Central Fotovoltaica de Ourique

Estudo de Impacte Ambiental

Nº Trabalho: 17.001

Aditamento ao EIA

Figura 2.5 – Coordenadas geográficas dos vértices do polígono de implantação da central fotovoltaica

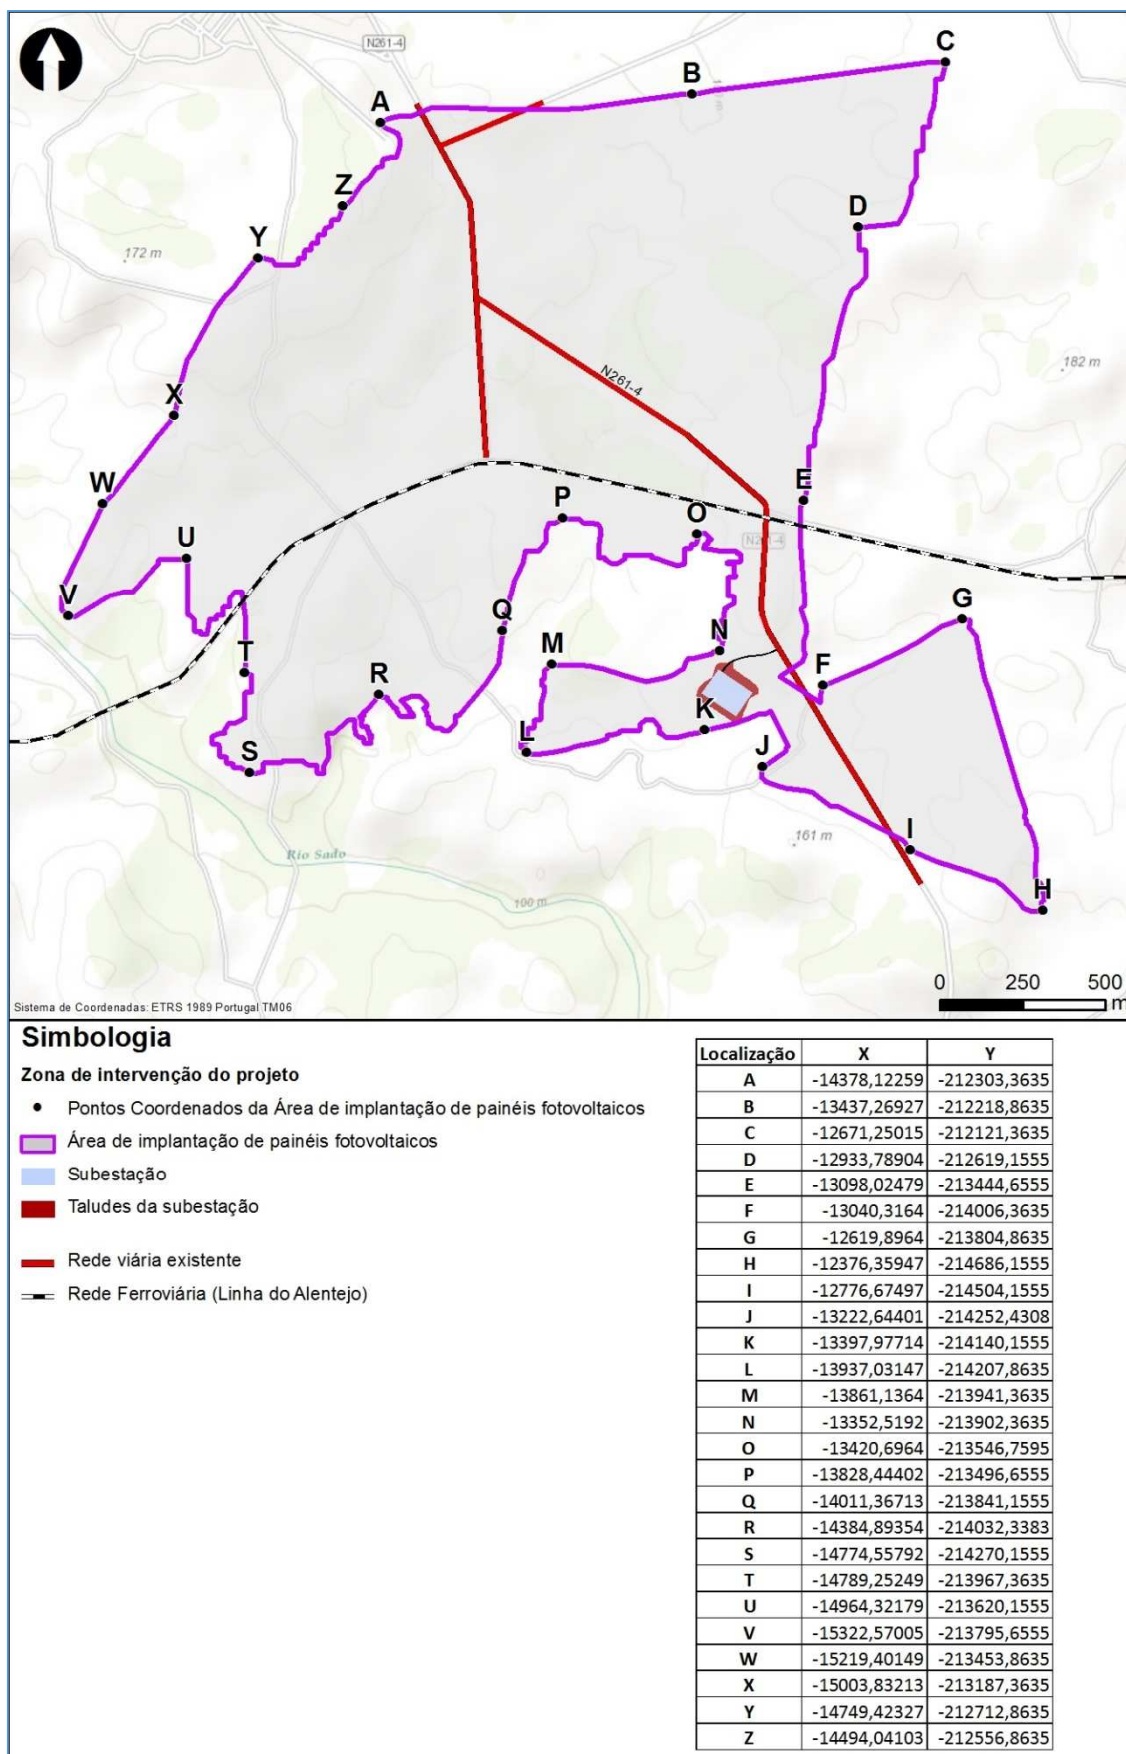
5. Enviar as coordenadas geográficas dos vértices referentes ao polígono de implantação da Central fotovoltaica, no sistema ETRS89, denominado PT TM06, para Portugal Continental, em formato digital, preferencialmente em formato shapefile acompanhado do respetivo sistema de coordenadas, ou caso não seja possível, em ficheiro Excel.

Na figura seguinte representa-se o polígono de implantação da central fotovoltaica, com indicação das coordenadas geográficas dos respetivos vértices. Em ficheiro separado, envia-se o formato *shapefile* solicitado.

Figura 2.9 – Relação entre recetores sensíveis e elementos geradores de ruído pelo projeto.

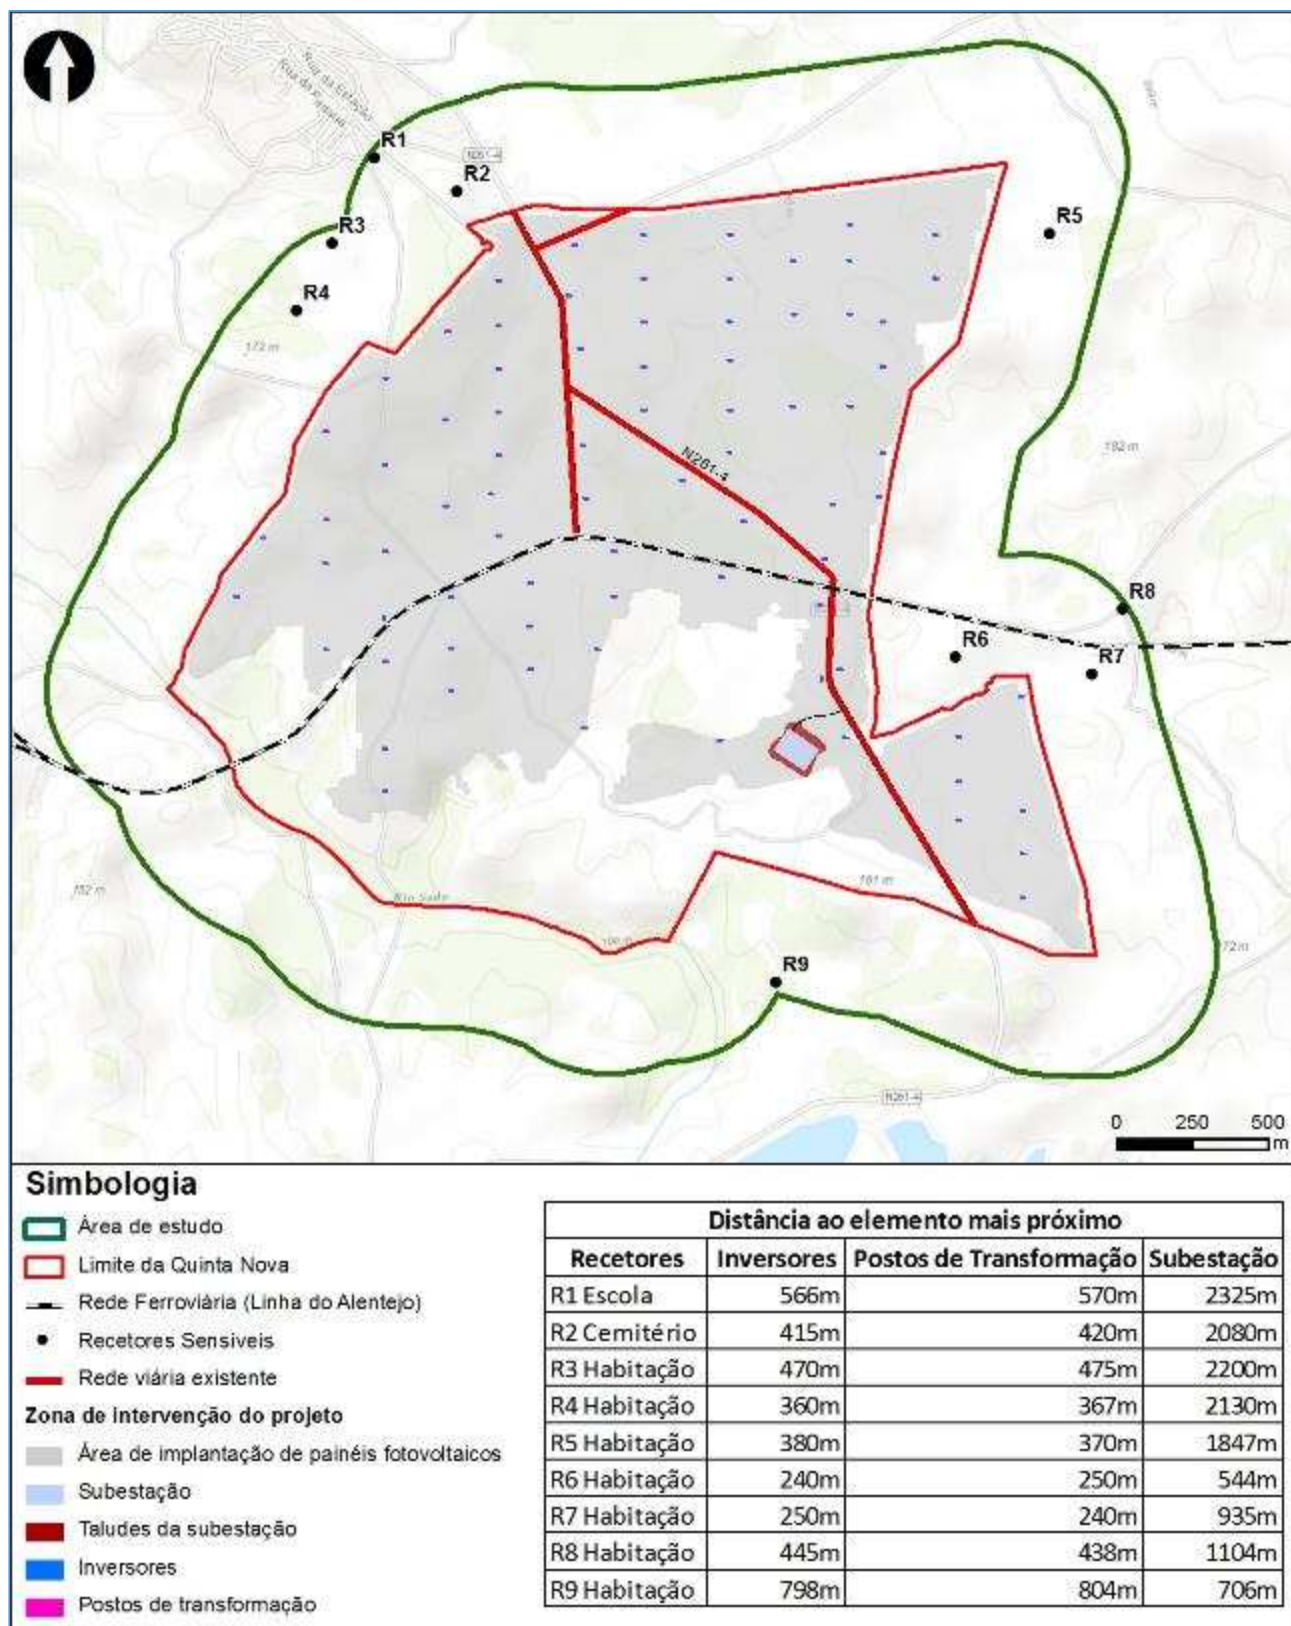
43. Identificar, em planta de localização prevista, os postos de transformação dos inversores e da subestação, referindo as distâncias entre estes equipamentos e os locais recetores sensíveis identificados.

Na figura seguinte apresenta-se a informação solicitada, assim como as distâncias entre recetores e os equipamentos mais próximos de cada tipologia.

Figura 2.14 – Subdivisão do parque fotovoltaico em setores

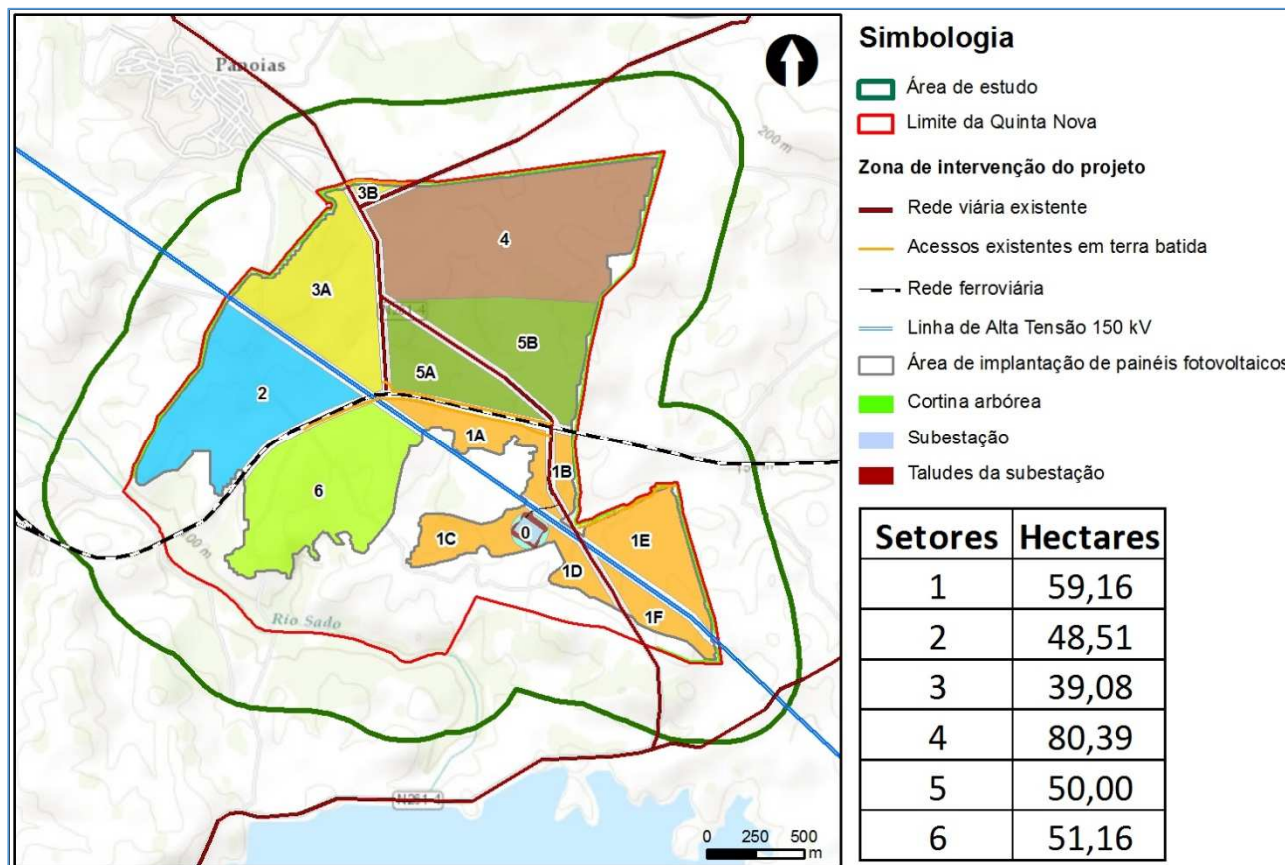
46. Apresentar a área total ocupada em cada polígono e de que forma se procedem as ligações entre estes.

Na figura seguinte apresenta-se a delimitação dos setores da central fotovoltaica (idêntica à já representada no EIA), incluindo a área ocupada por cada um.

Do ponto de vista do funcionamento da central, os setores são totalmente independentes. Todos partilham da ligação à rede de infraestruturas de média e baixa tensão que suportam o parque fotovoltaico, mas não têm qualquer ligação entre si. A sua subdivisão resulta apenas da opção de construir a central de forma faseada.
